**Avis de la Mission Régionale d'Autorité environnementale
Nouvelle-Aquitaine sur
le projet de centrale photovoltaïque du Got et du Thié
dans la commune de Dirac (16)**

n°MRAe 2022APNA114

Localisation du projet : Commune de Dirac (16)
Maître(s) d'ouvrage(s) : Société PHOTOSOL Développement
Avis émis à la demande de l'Autorité décisionnaire : Préfet de la Charente
En date du : 27 juillet 2022
Dans le cadre de la procédure d'autorisation : Autorisation environnementale
L'Agence régionale de santé et le Préfet de département au titre de ses attributions dans le domaine de l'environnement ayant été consultés.

Carte des enjeux écologiques – source étude d'impact p. 213

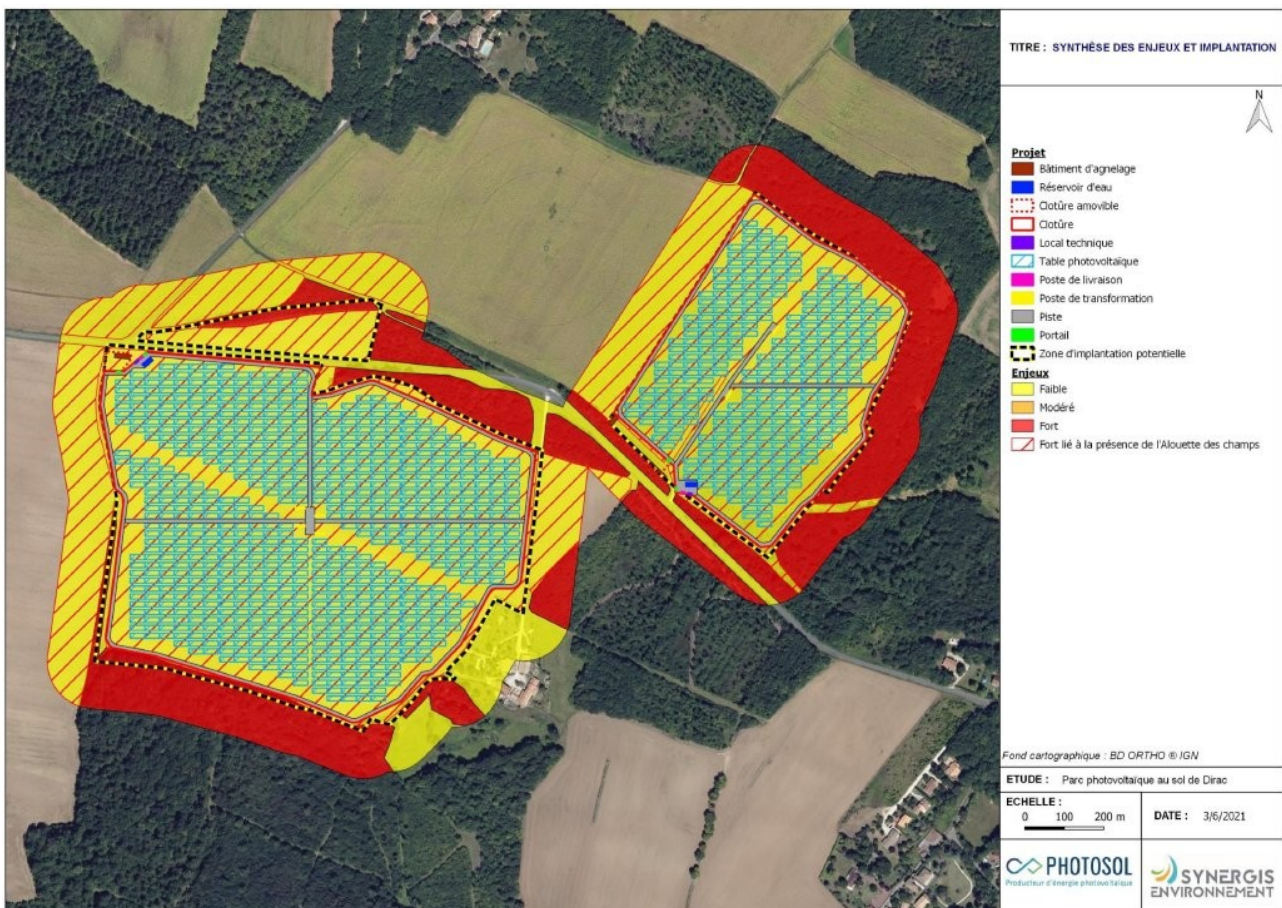
La zone nord/nord-est du projet s'implante sur des milieux ouverts et de friches qui présentent le plus d'enjeux en termes d'habitat d'espèces protégées. Faute d'analyse des fonctionnalités de la zone implantation intégrant les données d'occupation du sol sur l'aire d'étude élargie, l'analyse des impacts bruts et résiduels apparaît insuffisante pour caractériser et quantifier l'ensemble des impacts sur les habitats d'espèces protégées inventoriées, ni pour évaluer les conséquences sur le bon accomplissement des cycles biologiques de ces espèces.

La MRAe recommande de poursuivre l'analyse des impacts du projet sur les milieux naturels et la capacité des mesures d'évitement et de réduction des impacts proposées, en particulier des impacts résiduels pour les espèces protégées. La MRAe signale également que le porteur de projet devra s'assurer de la nécessité ou non d'une demande de dérogation au titre des espèces protégées.

Localisation des habitats naturels – Source étude d'impact p.216

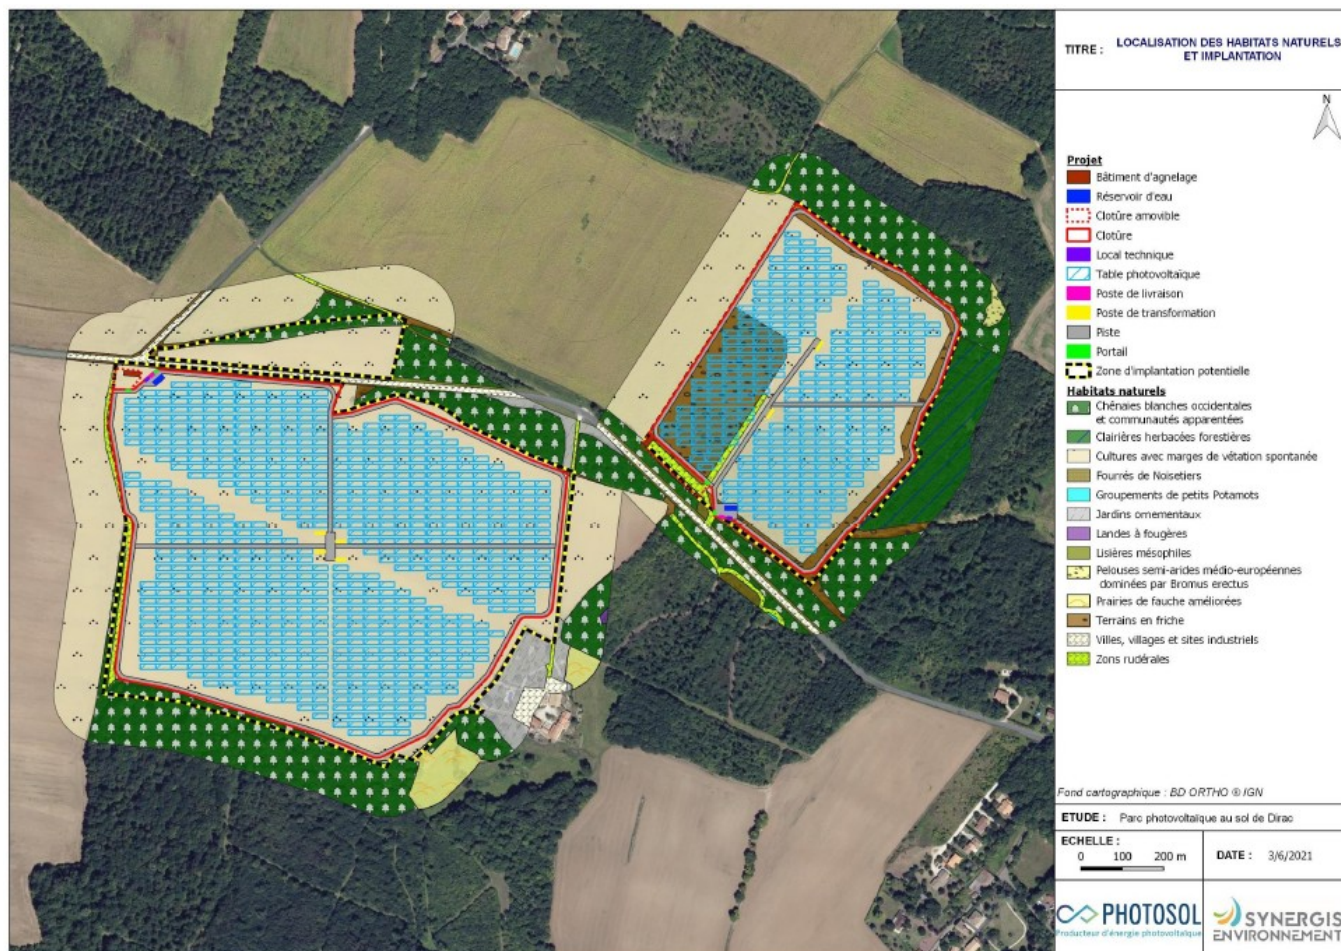
Concernant les habitats, la ZIP se situe principalement en zone de monoculture. Une majeure partie des surfaces recensées (13 habitats) sont dédiées à la production agricole, à l'exception des lisières mésophiles et des chênaies blanches présentes en limite des sites d'implantation. Les enjeux se concentrent sur les habitats communautaires, notamment des végétations aquatiques présentes dans une pièce d'eau en bordure de la ZIP et des pelouses semi-arides en petites surfaces en périphérie de la zone d'étude.

La MRAe recommande de compléter le dossier par une analyse de la fonctionnalité de la zone d'implantation pour les oiseaux et les chiroptères, intégrant les données d'occupation du sol sur une aire d'étude élargie, pour permettre de visualiser la carte des habitats d'espèces, par groupe et fonctionnalité (reproduction/alimentation/chasse), et leurs enjeux.
